図面変更指示書

令和5年3月22日

山梨大学(下河東)看護学科教育研究棟他LED照明更新工事

山梨大学 施設・環境部	担当	approved	工事名	山梨大学(下河東)看護学科教育研究棟他LED照明更新工事	trade
		checked	title	管理棟 2階平面図【改修前】	drawing no.
		dram	date	2023. 3	scale
					serial no. E - 30

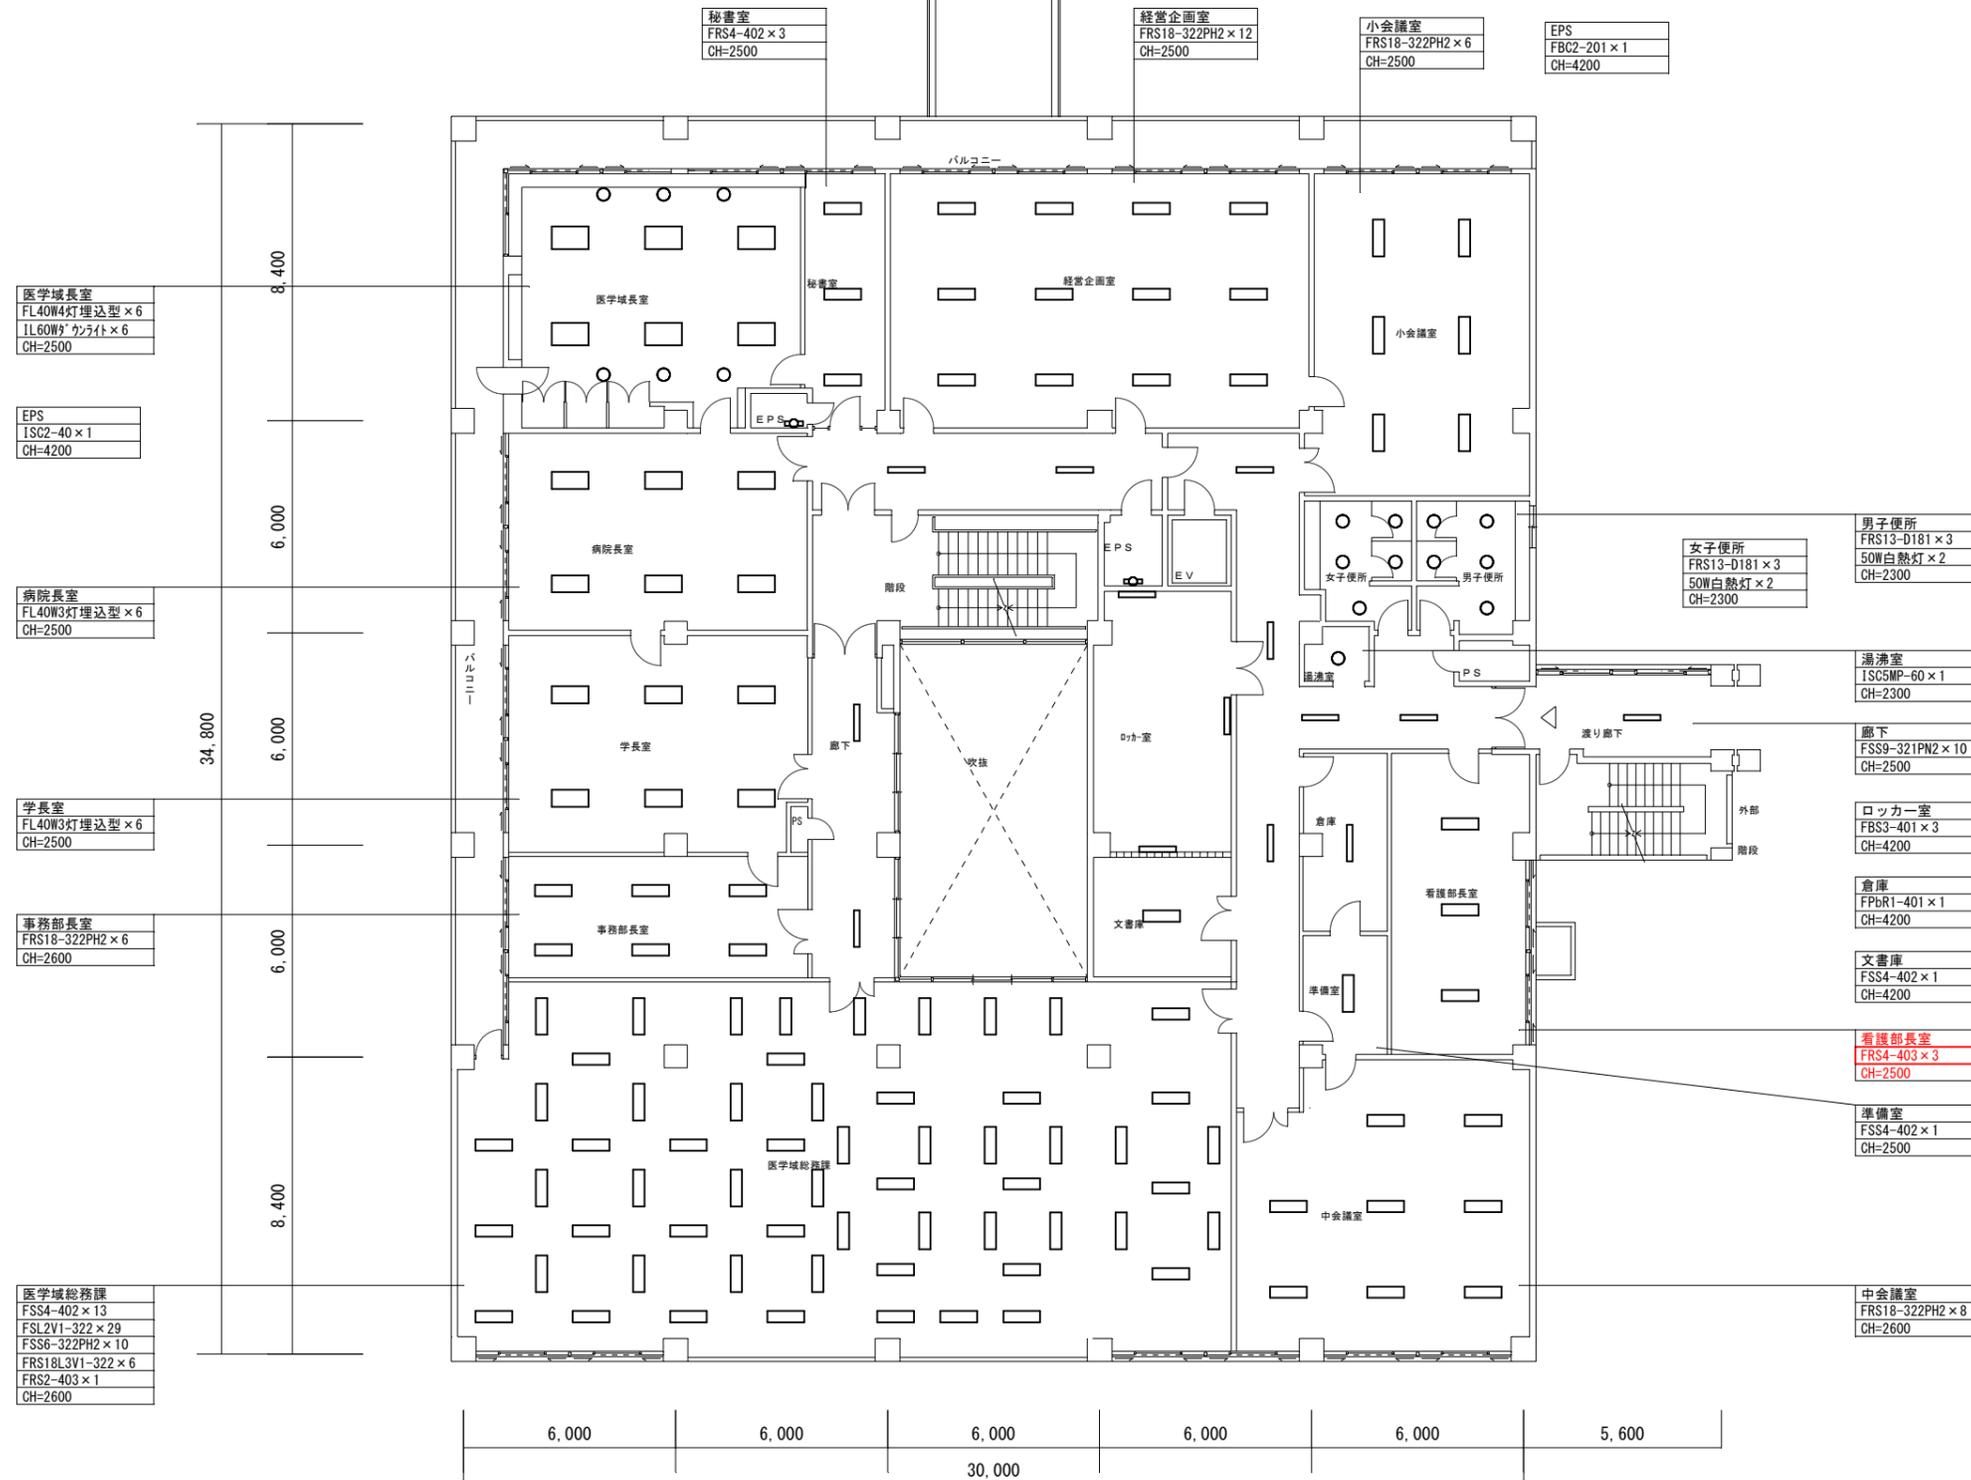
No	図面番号	変更前	変更後
10	E-30	看護部長室 FRS4-403*4	看護部長室 FRS4-403*3
11	E-31	感染・安全・看護部 FSS4-402*12	感染・安全・看護部 FSS4-402*11
12	E-32		風除室の票を追加 玄関軒下の器具シンボル一部変更
13	E-33	看護部長室 LRS20-4-48*4	看護部長室 LRS20-4-48*3
14	E-34	感染・安全・看護部 LSS1-4-37*12	感染・安全・看護部 LSS1-4-37*11
15	数量表		変更箇所を赤字で示す
16			
17			
18
